## Ideen-Wettbewerb für einen Stadtbauplan der Stadtgemeinde Luzern.

### Bericht des Preisgerichtes.

1. Rang (3800 Fr.), Entwurf Nr. 9. Verfasser: Armin Meili, dipl. Architekt, Luzern. — Uebersichtsplan 1 : 25 000.

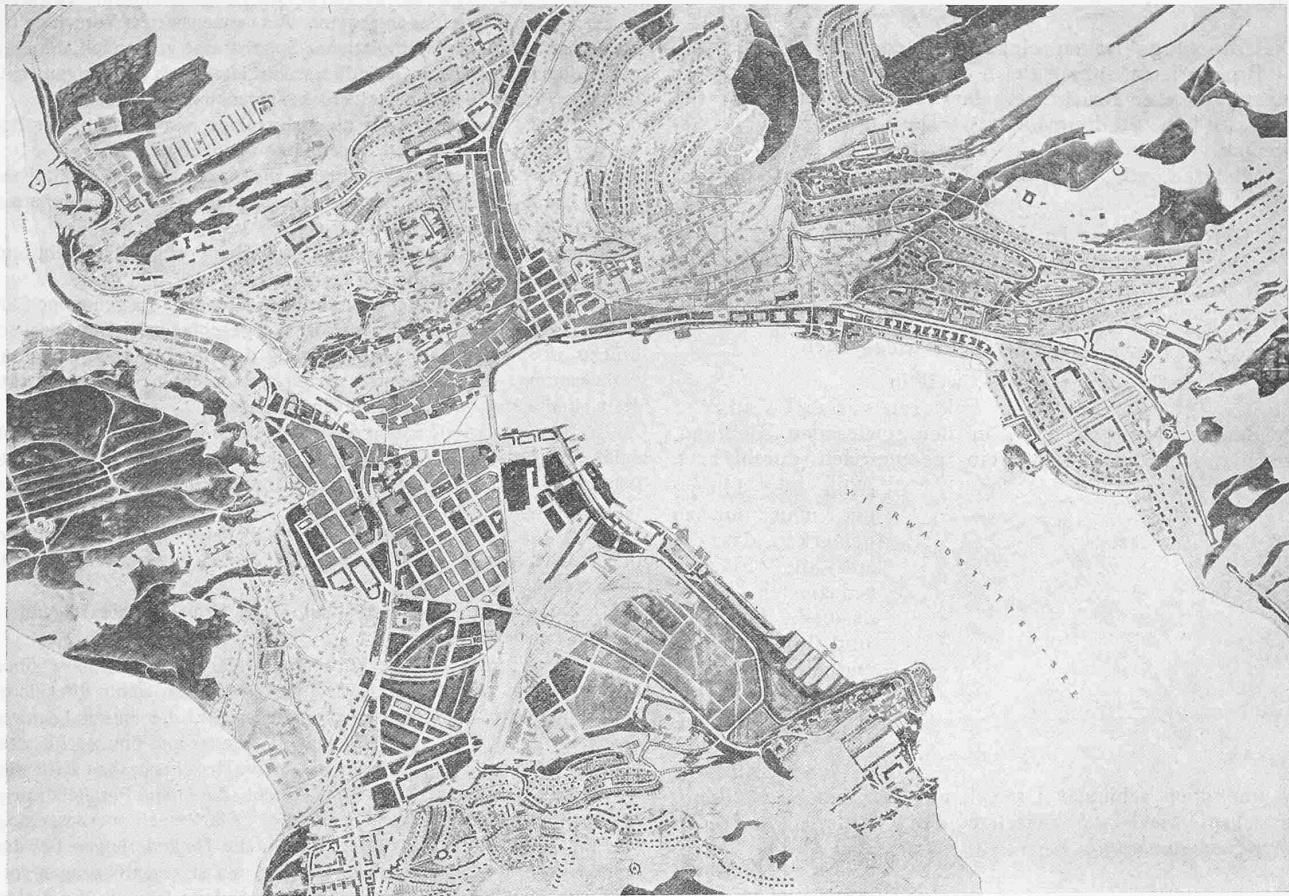
**Nr. 9. „An sonnigen Halden“.** Das Projekt enthält die Strassenverbindung von der Maihofstrasse nach der Spitalstrasse über die Friedentalstrasse. Auch die rechtsufrige nach Emmen entspricht den zu stellenden Anforderungen. Für eine Ordnung der Verkehrsverhältnisse auf dem linken Ufer macht der Verfasser keine bemerkenswerten Vorschläge, mit Ausnahme der Fortsetzung der Bundesstrasse in die Obergrundstrasse, die jedoch bei der Einmündung daselbst nur unter Schonung der dortigen Häuser in Betracht fällt. Die Entlastungsstrasse parallel zur Zürichstrasse durch die Denkmalstrasse ist mit Rücksicht auf die Geländeverhältnisse nicht durchführbar. Die Ausmündung der Löwenstrasse in die Zürichstrasse ist, trotz Niederlegung grösserer Gebäude, ungeordnet. Die Strassenabzweigung aus der Krienser- bzw. Eichwaldstrasse in der Trasse der Arsenalstrasse wirkt unübersichtlich. Der Vorschlag für eine Kirche beim Himmelrich ist der Lösung beim Krienschulhaus vorzuziehen, wo sie für den Verkehr hindernd und zu stark dem Lärm ausgesetzt wäre. Die Plazierung der Markthalle im Tribschenmoos ist verfehlt. Die Freiflächen sind mit Verständnis ausgespart. Bei der Seeufergestaltung ist auf der rechten Seite die Parkanlage zwischen Schweizerhofmatte und Brühlmoos zu kostspielig. Das linke Seeufer ist gemäss den praktischen Bedürfnissen aufgeteilt. Die Abänderungen des geltenden Bebauungsplanes über das Brühlmoos bringen keine Verbesserung. Die geschlossene Bebauung ist richtig abgegrenzt und die offene Bebauung dem Bedürfnis angepasst. Die Bebauung auf Utenberg, gegen Lamperdingen, wird vorläufig besser nicht in das Baugebiet einbezogen. Das Gebiet Belle-

rive, Leumatt und Schlössli hat zu viele Rampenstrassen. Die Ueberbauung des Tribschenhorns ist nicht erwünscht. Die Verkehrsregelung auf dem Bahnhofplatz weist noch mehrere ungelöste Punkte auf; insbesondere ist die Ueberschreitung der Fahrbahn im Verkehr in beiden Richtungen für die Fussgänger ungünstig. Die Neuregelung der Strassen- und Bebauungsverhältnisse beim Stiftsareal haften ähnliche Mängel an, wie sie bei Projekt Nr. 6 erwähnt wurden.

Entwurf Nr. 9. — Lageplan des Bahnhofplatzes 1 : 2000.

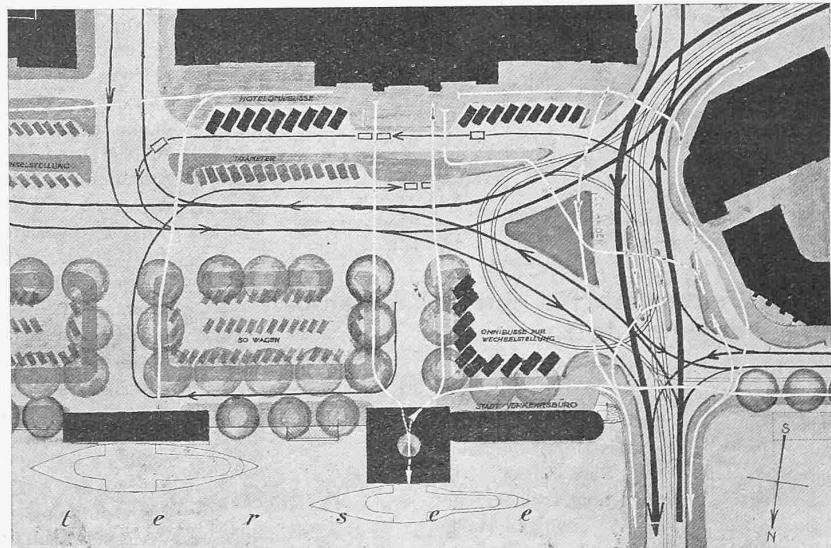
Dagegen weist der Entwurf Nr. 9 (Seite 54), übrigens auch noch ein weiterer der prämierten, einen Verstoss gegen eine ausdrückliche Programmbestimmung auf: im Lageplan des Bahnhofplatzes ist Deckfarbe so dick aufgetragen, dass ein Erkennen des Bestehenden unter dem Neuen ganz unmöglich ist und dem Beschauer dadurch ein wesentliches Moment zur Urteilsbildung, nämlich die proportional anschauliche Vergegenwärtigung des Neuen an Hand bekannter fester Masstäbe und Fixpunkte, völlig entzogen wird. Einen angenehmen Gegensatz zu dieser Darstellung zeigt das Projekt Nr. 11 (Seite 55), das sich in seiner sauberen Durchsichtigkeit an die Programmvorrichtung gehalten hat. Die Teilnehmer am Zürcher Bahnhofplatz-Wettbewerb seien darauf aufmerksam gemacht, dass auch dort die *durchsichtige Plandarstellung ausdrücklich vorgeschrieben* ist.

1. Rang (3800 Fr), Entwurf Nr. 11. Verfasser: Josef Schütz, i. Fa. J. Schütz & E. Bosshard, Architekten, Zürich. — Uebersichtsplan 1:25000.

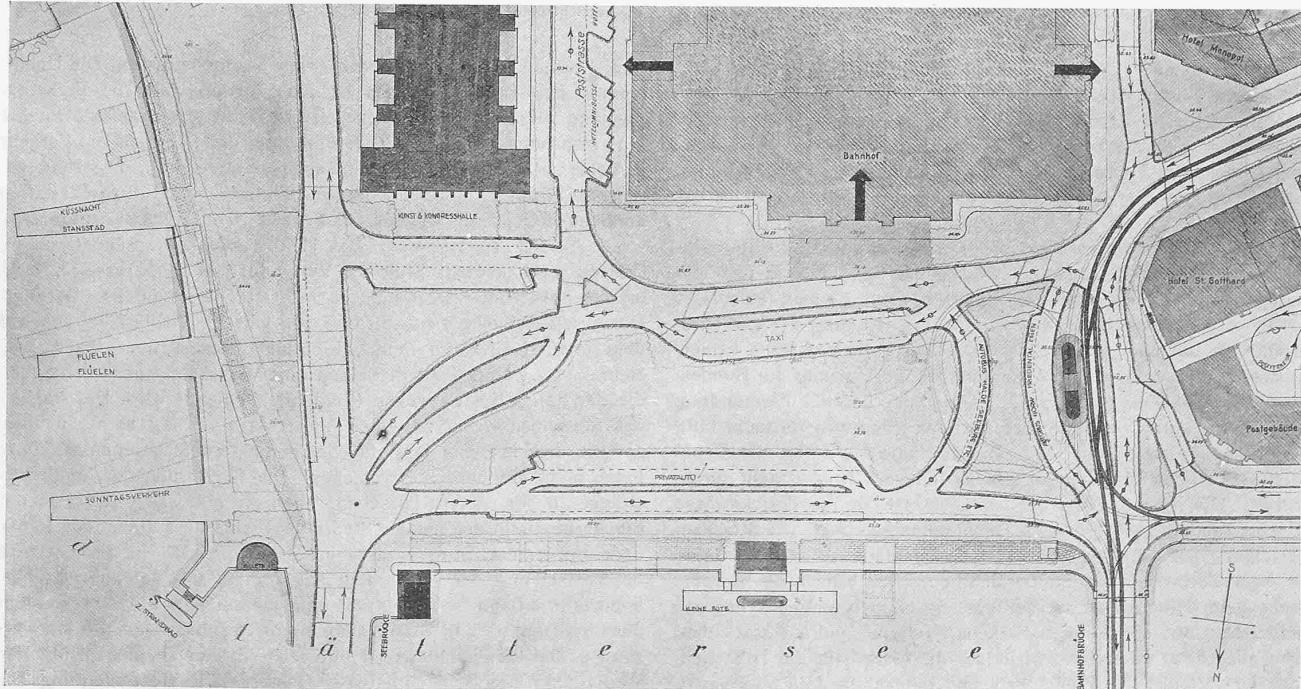
**Nr. 11. „Richtlinien“.** Das Hauptverkehrsstrassennetz ist im Ganzen wohl überlegt. Für die Verbindung Maihofstrasse-St. Karlibrücke über Hintersteinbruch ist das Gelände ungünstig. Der Verfasser hat auf eine neue Strasse von der St. Karlibrücke aus auf dem rechten Ufer der Reuss, Richtung Emmen, über Ibach, verzichtet und wählte statt derselben eine Verbindung über den Sedel, die der hohen Kosten wegen (Viadukt) abgelehnt wird. Der Ausbau des Reussinselweges zu einer Autostrasse vermag nicht zu überzeugen und insbesondere die viel günstigere Strassenanlage über Ibach nicht entbehrliech zu machen. Die Einführung der Sentimattstrasse in den Untern Hirschengraben ist gut. Der Verfasser hat die Verbindung der beiden Stadtteile rechts und links der Reuss über Mühlenplatz-Burgerstrasse ins Auge gefasst. Im Projekt wird der Fortsetzung der Neustadtstrasse im Trasse der alten Brünigbahn eine erhebliche Bedeutung beigemessen als Autostrasse nach dem Schlachthaus in Kriens und ihrem Anschluss an die Horwerstrasse. Das Schlachthaus ist in Kriens zu weit abgelegen. Mit der Weglassung des Schlachthauses daselbst fällt die Bedeutung der nördlich der Krienserstrasse eingelegten Parallelstrasse. Der Vorschlag für Erstellung einer neuen Brücke zwischen Kurplatz und Ostseite des Bahnhofplatzes ist aus folgenden Gründen abzulehnen: Die Abschnürung des Seebbeckens bis zur Seebrücke ist aus ästhetischen Gründen und im Hinblick auf den Schiffsvverkehr nicht erwünscht. Die neue Brücke wird vermehrten Verkehr über den Bahnhofplatz bringen, und es werden die ungünstigen Verkehrsverhältnisse beim Engpass Hotel Gotthard noch verschlechtert. Sie ist

auch aus finanziellen Gründen abzulehnen. Ein Durchgangsverkehr zwischen Bahnhof und Schiffstation würde hemmend wirken. Die neue Strassenverbindung über das Industriegebiet nach Kastanienbaum-Winkel, die als gerade Fortsetzung der neuen Brücke gedacht ist, könnte nur für einen gewissen Promenadenverkehr, nicht aber

für den Durchgangsverkehr in Betracht kommen und sie käme als Viadukt im Industriegebiet verhältnismässig teuer zu stehen.

Die Markthalle ist auf dem alten Gasareal richtig plaziert. Die Grünflächen sind richtig verteilt und in guten Zusammenhang gebracht, aber nicht in allen Teilen durchführbar. Eine Verlegung

der Werfte nach Tribschenhorn ist möglich; dagegen ist die Anlage zu weit in den See vorgezogen. Die Hafenanlage ist aus praktischen Gründen abzulehnen. Die Lage der Katholischen Kirche an der Reuss ist gut, dagegen ist diejenige für die Protestantische Kirche an der Obergrundstrasse, zwischen zwei Verkehrslinien, ungeeignet. Die geschlossene Bebauung ist richtig begrenzt und die offene Bebauung mit gut eingefügten Reihenhausgruppen abgestuft. Bei der Aufteilung des Bahnhofplatzes wurde versucht, den Fahrverkehr zwangsläufig in Bahnen nach einer Richtung zu führen, ohne aber in allen Teilen eine klare Orientierung für denselben zu er-

zielen. Der Vorschlag, wie er vorliegt, ist auf die neue Brücke eingestellt und fällt mit der Ablehnung der letztern dahin. Bei der Lösung des Stiftsareals hat der Verfasser die vorhandenen Verhältnisse weitgehend geschont und doch eine befriedigende Verkehrslösung erreicht. Die St. Leodegarstrasse und das verbleibende Stück der Stiftsstrasse sind für den Fahrverkehr offen zu halten.

3. Rang (2300 Fr.), Entwurf Nr. 6. Verfasser: Dipl. Architekten Otto Dreyer, Karl Griot, Dipl. Ingenieure Karl Erni, Louis Schwegler. — Uebersichtsplan 1 : 25000.

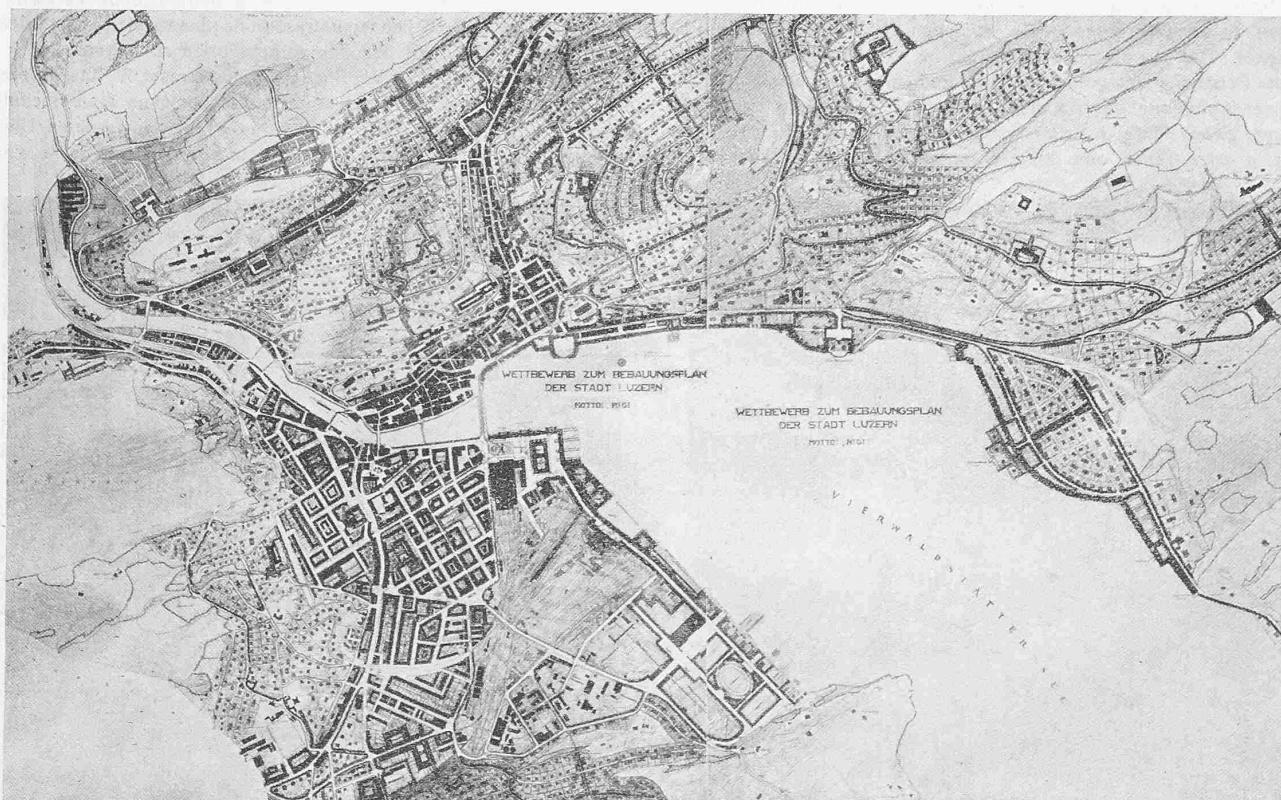
Nr. 6. „1939“. Die Verbindung der Maihofstrasse mit der Spitalstrasse, hinter dem Maihofschlachthaus durch, ist schwierig durchzuführen. Bei der südlichen Fortsetzung der Strasse auf dem rechten Ufer der Reuss vom Ibach her, ist die diagonal verlaufende, ansteigende Reussbrücke und die Niederlegung der Kaserne zu beanstanden. Die Fortsetzung der Bundesstrasse nach der Obergrundstrasse über den Bahneinschnitt ist gut. Die Verlegung der Gotthardlinie beim Weisshaustunnel führt zu unerwünschter Abschnürung des Würzenbachtales. Die Markthalle an der Baselstrasse ist im Hinblick auf den dortigen grossen Verkehr nicht gut gelegen und fällt auch aus wirtschaftlichen Gründen, wegen der Niederlegung der Kaserne, nicht in Betracht. Für die Sicherung von Freiflächen hat der Verfasser keine genügenden Vorschläge gemacht. Die Ueberbauung der heute noch freien Plätze im Hirschgärtnergebiet ist zu beanstanden. Die Durchschneidung des Plateau von Allenwinden ist unerwünscht. Die weitgehende Aufschüttung um das Inseli würde dessen Reiz beeinträchtigen. Die Verlegung der Werfte und der Seeverladeanlage hinter die Tribschenhalbinsel und die Einbeziehung des dortigen Geländes in das Industriegebiet ist abzulehnen; das an sich schon kleine Industriegebiet im Tribschenmoos darf durch Plazierung grosser Sportplatzanlagen nicht noch mehr beschnitten werden. Die Ausdehnung der geschlossenen Bauweise ist zu weitgehend, insbesondere auch bis zur Musegg. Unschöne Blockeinteilung im Himmelrichgebiet. Die Platzanlage östlich des Bahnhofes, mit Niederlegung der Froburg-

häuser, ist unbegründet. Die Verkehrsregelung auf dem Bahnhofplatz ist ungenügend. Die Einmündung der Stiftstrasse in die St. Leodegarstrasse ist zu wenig flüssig und zu wenig übersichtlich und beeinträchtigt den Verkehr nach der Kirche.

Entwurf Nr. 3 (von der Prämierung ausgeschlossen). Verfasser: Max Haefeli, Architekt, Zürich. — Uebersichtsplan 1:25 000.

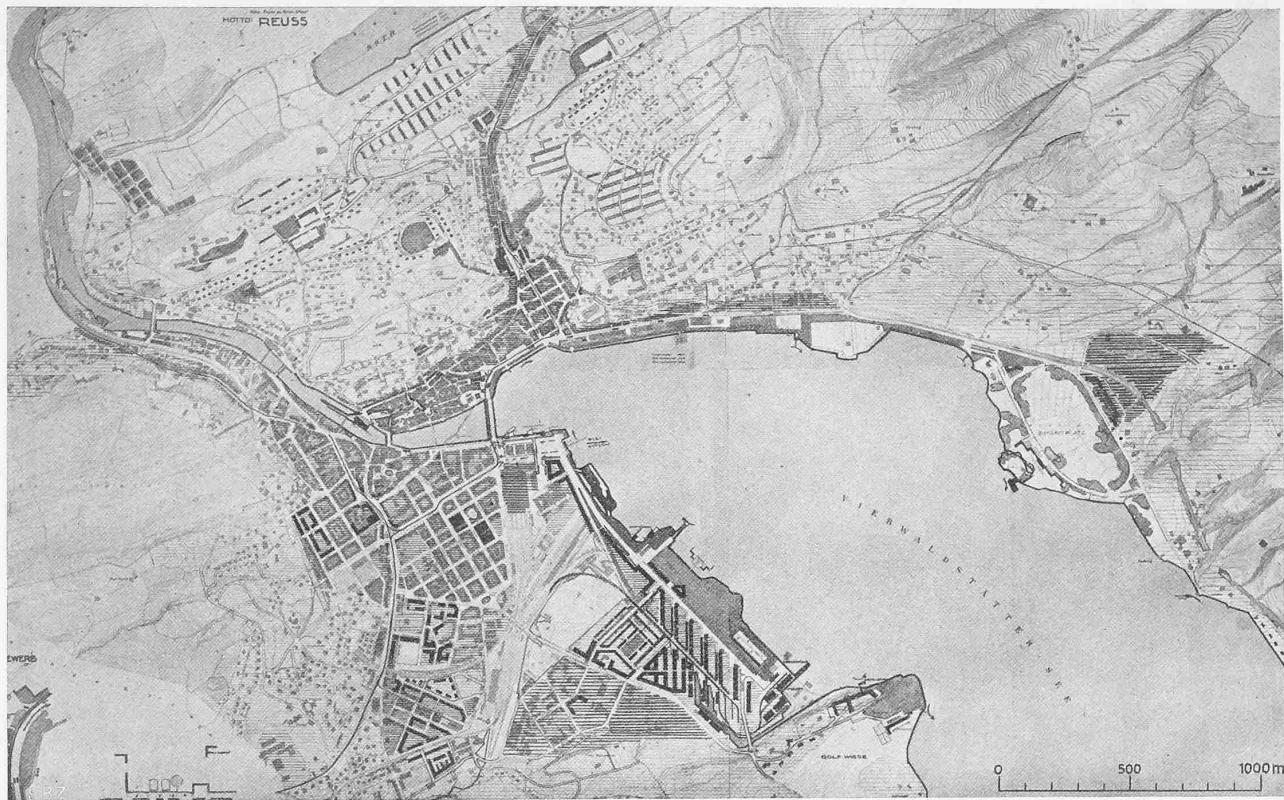
Nr. 3 „Reuss“. Die Verbindung Maihof-Spitalstrasse über Hinterbruchtal nimmt auf die Gelände verhältnisse wenig Rücksicht, ebenso die Verbindung am rechten Reussufer, die hinter Lochhof durchführt, sowie die Ueberbrückung der Reuss und Emme. Für den Durchgangsverkehr St. Karlbrücke - Unterer Hirschgraben zieht der Verfasser die Sentimattstrasse in Betracht. Eine neue Parallelstrasse zur Horwerstrasse ist nicht begründet. Als Verkehrsverbesserung im Stadtinneren muss der Vorschlag für die Umänderungen bei der Reussbrücke abgelehnt werden. Die mit den Straßenführungen vorgesehenen baulichen Umänderungen sind vielfach nicht begründet, z. B. die Abtragung der Kaserne, die Niederlegung des Stadttheaters und die Erweiterung des Löwenplatzes. Für die künstliche Ausbuchtung am Alpenquai fehlt die Begründung. Die Verlegung der Werfte in die Tribschenbucht ermöglicht eine klare, flüssige Lösung für den Alpenquai. Die Hafenanlage wird als unzweckmässig abgelehnt. Die Verkleinerung des Bahngeländes durch die Diagonalstrasse mit Zuteilung von Baugelände ist ausgeschlossen. Der Gedanke, den Güterbahnhof durch eine Bebauung gegen den See hin zu begrenzen, ist anzuerkennen. Die vollständige Freihaltung des Brühlmooses geht zu weit, die Anlage einer Fest- und Sportwiese ist an dieser Stelle nicht erwünscht. Die Schlachthausanlage ist in Ebikon vorgesehen. Die Katholische Kirche ist zu abgelegen und die Protestantische Kirche dem Strassenlärm ausgesetzt. Die geschlossene Bebauung ist richtig abgegrenzt. Die vorgesehene Bebauung am Eingang des Würzenbachtales ist im Hinblick auf die sehr langsame Bevölkerungszunahme und aus Rücksicht auf das hochwertige nachbarliche Bauland gegen die Halde nicht angezeigt. Die Aufschliessung und Begrenzung der Baugebiete der offenen Bauweise ist nicht nach Programm durchgeführt. An den wenigen Stellen, wo eine Bebauung angedeutet ist, sind die Häuserreihen oft ohne Rücksicht auf das Gelände gestellt. Die teilweise Ueberbauung der Allenwindenkuppe ist zu beanstanden. Der Freihaltung des Bahnhofplatzes ist zuzustimmen. Entgegen dem Vorschlag des Verfassers soll der Platz östlich des Aufnahmegebäudes für ein öffentliches Gebäude und nicht für einen Wohnblock in Betracht gezogen werden. Die Zusammenfassung der Gebäude der Landungsstellen ist näherer Prüfung wert. Auf die gedeckte Verbindung zwischen Ostausgang des Bahnhofs und Schiffslände ist zu verzichten. Die Verkehrsregelung auf dem Bahnhofplatz ist nicht derart, dass der Verkehr eindeutig geleitet wird; besonders ungünstig ist für den Fußgänger das Ueberschreiten des Fahrverkehrs Pilatusstrasse-Seebrücke in den beiden Richtungen. Die Strassenbahn muss auf der Seebrücke zur klaren Trennung des Fahrverkehrs in die Mitte der Fahrbahn verlegt werden. Die vorgesehene Abdrehung der Stiftstrasse nach Westen mit Ausmündung auf die Löwenstrasse ist gut. Die Verlegung der Strassenbahn aus der Alpenstrasse in die Löwenstrasse bringt keine Vorteile; der Fahrverkehr an der Ostseite des Verwaltungsgebäudes der S. B. B. würde beeinträchtigt.

Infolge Nichterfüllung des Programms hinsichtlich der Aufteilung der Baugebiete muss das Projekt von der Prämierung ausgeschlossen werden.

Entwurf Nr. 5. (nicht prämiert). Verfasser: Arnold Berger, Architekt, Luzern. — Bahnhofplatz, perspektivische Ansicht und Plan 1:2000.

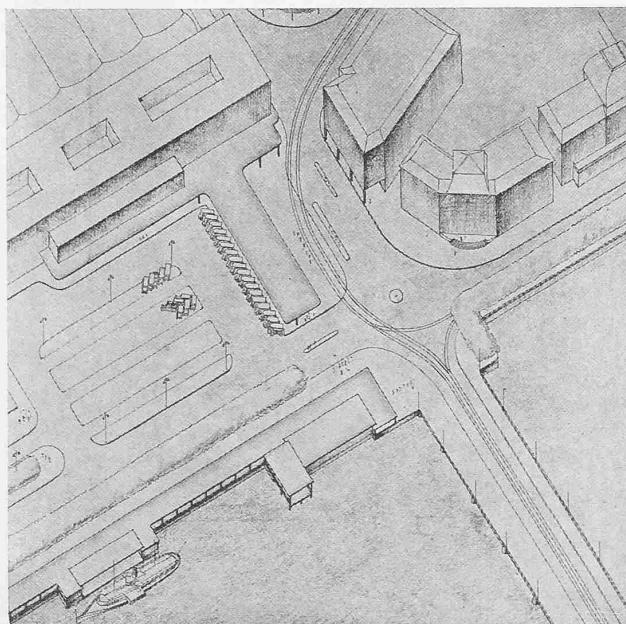
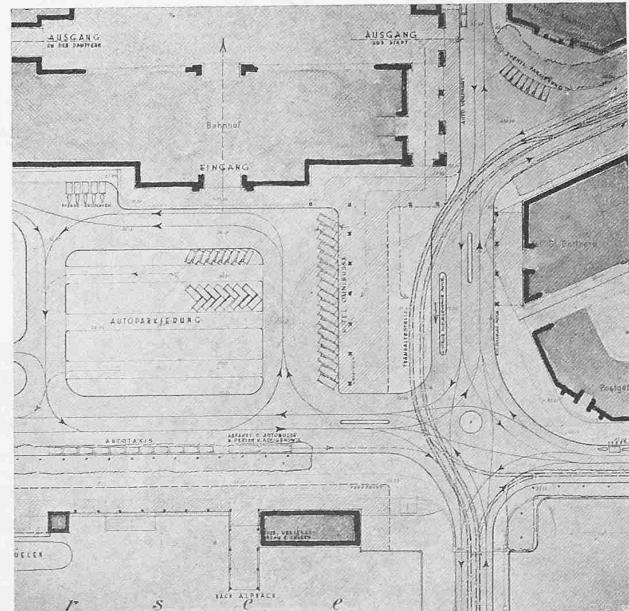
Schliesslich zeigen wir auf Seite 58 das Bahnhofplatzdetail des Entwurfs Nr. 5, weil keiner der prämierten Entwürfe eine so originelle, klare, zweckmässige und dabei einfache Gliederung des Platzes aufweist: die weit vorgezogene, gedeckte Perronzone<sup>1)</sup> vermittelt den Uebergang von der Bahn nach den verschiedenen städtischen Verkehrsmitteln und den Schiffen; die Tramhaltestelle ist der Strasse entzogen; die Hauptverkehrsrichtungen sind unbeschwert von Parkplätzen, Autobushaltestellen, Taxis usw., die auf dem vom Verkehr abgewandten Platzteil reichlich Raum finden; die Fussgängerwege kreuzen die Fahrwege denkbar günstig. Zudem schafft diese Konzentration des Verkehrs auf der Nordseite des Platzes eine ruhige Südhälfte, die überleitet zu See und Alpenfernseh. Verbesserungsbedürftig ist die Partie am Brückenkopf. Red.]
